OGGETTO: ERG Wind Sicilia 2 ed ERG Wind Sicilia 5 – [ID_VIP:3992] Istanza di avvio della procedura di VIA ai sensi dell'art. 23 del D.Lgs. 152/2006 e ss.mm.ii. relativa al progetto di "Potenziamento del parco eolico Mineo-Militello-Vizzini" per una potenza complessiva di 121,8 MW

ERG Wind Sicilia 2 – ERG Wind Sicilia 5
**POTENZIAMENTO PARCO EOLICO MINEO-
MILITELLO- VIZZINI**

**Nota tecnica di risposta al parere del Comune di
Militello espresso con nota prot.10358_8_6_2018**

Prot HE- U_ERGC497D0010

Rilevamento fotografico	Scheda	16/19
-------------------------	--------	-------

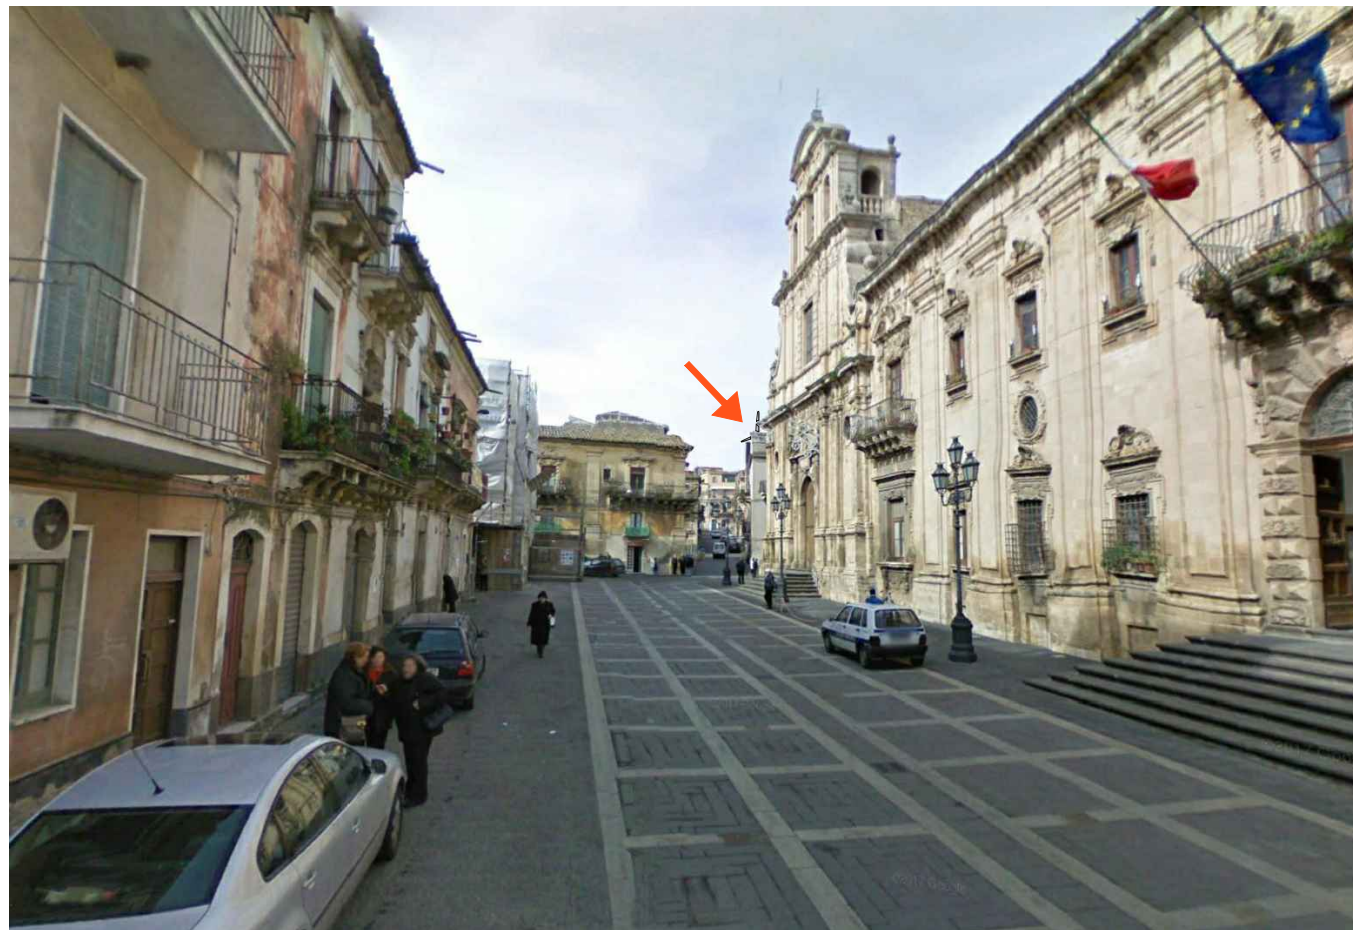
Con la presenza dei nuovi aerogeneratori visibili nel centro storico viene fortemente aumentato l'impatto visivo dell'impianto, in forza dell'aumento spropositato delle dimensioni dei nuovi aerogeneratori rispetto agli aerogeneratori esistenti (+247%).

La distribuzione di pale eoliche sottoporrà l'abitato di Militello ad un assedio condotto da una selva di aerogeneratori che lo circonda senza soluzione di continuità.

Ad ogni buon fine, per una valutazione più efficace dal centro abitato di Militello sono state elaborate altre 4 fotosimulazioni ed in particolare da Piazza municipio, da Piazza Vittorio Emanuele II, da Via porta della terra-Santuario Santa Maria della Stella e da Corso XX Settembre-Viale Regina Margherita.

Si allegano le quattro schede contenenti le simulazioni integrative.

Descrizione	distanza impianto	2012 m
Punto di vista ubicato in Piazza Municipio nel comune di Militello In Val di Catania. Non sono facilmente visibili/percepibili gli aerogeneratori.

CODICE PROGETTISTA: DATA: SCALA: FORMATO PLOTTING: CODICE COMMITTENTE:
 Giugno 2018 1:50,000 A3/D3 1 di 1 MIMV ENG -TAV- 0065_01

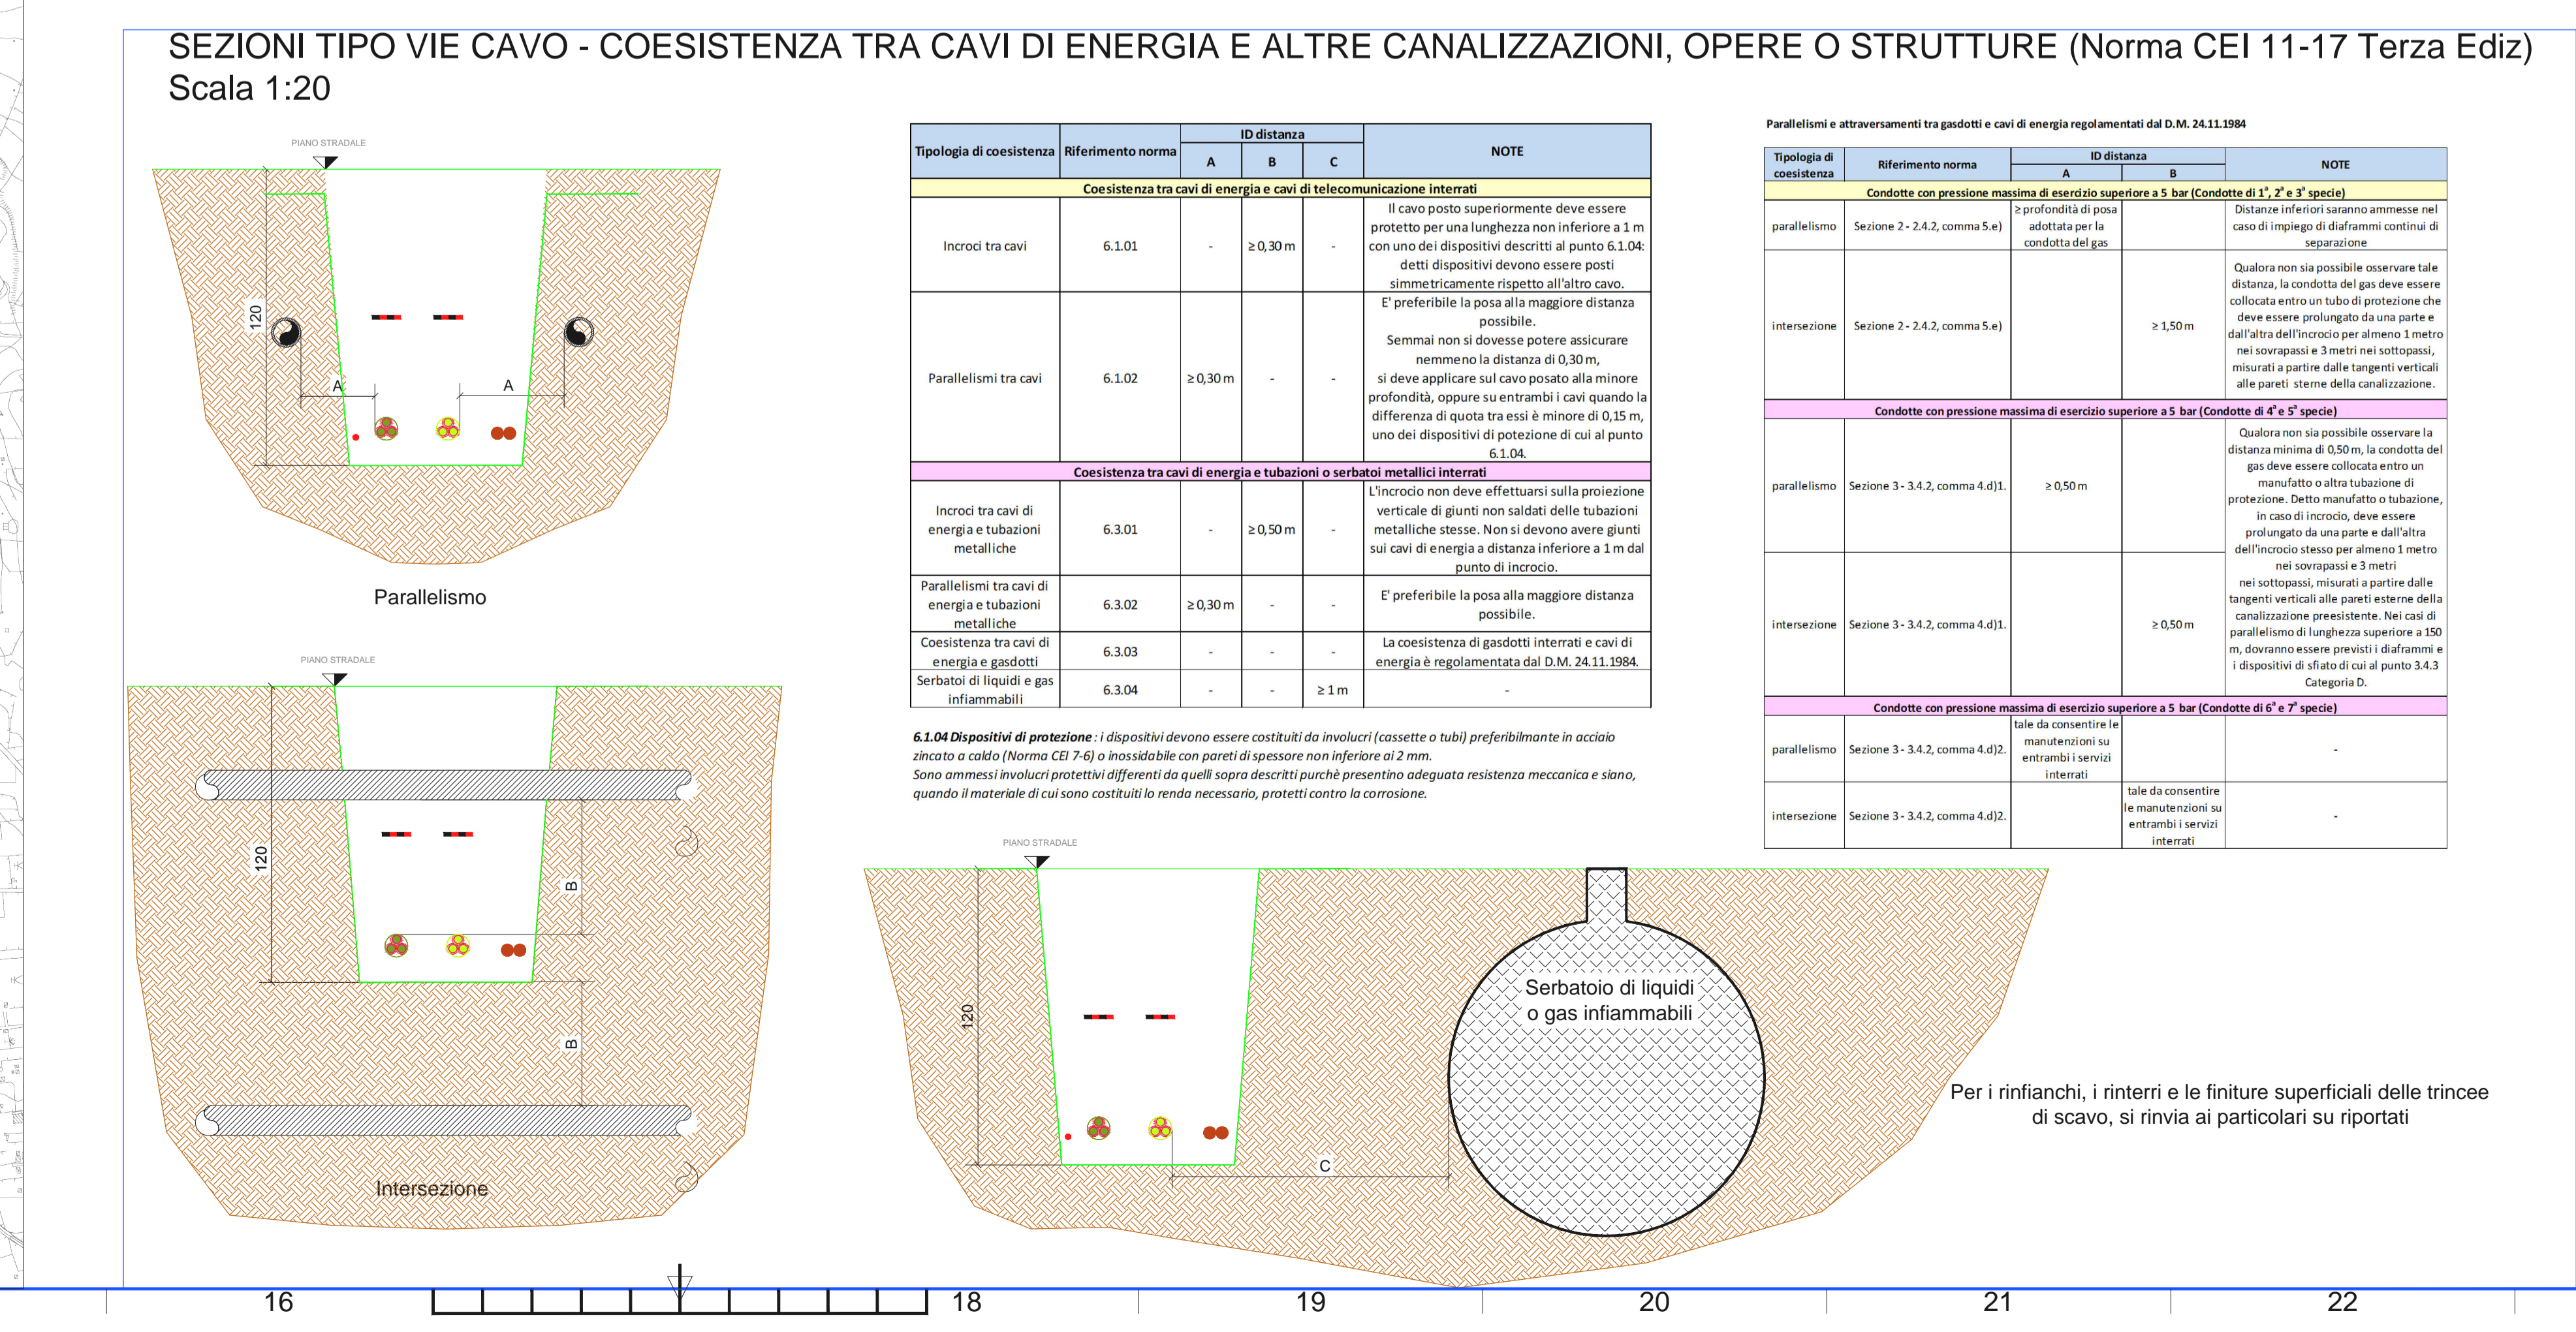
Dettagliare l'impatto che le opere di trasformazione del territorio con alcune aree sensibili del territorio comunale, specificamente quelle dei pozzi artesiani siti nel territorio di Militello per l'approvvigionamento idropotabile del Comune stesso e dei Comuni limitrofi

Da informazioni reperite con i Tecnici del Comune, la posizione dei pozzi che sono state riportati nella MMV-ENG-TAV-0065_01 che si allega, dalla quale si evince che il pozzo più vicino dista oltre 900 m dall'aerogeneratore più vicino.
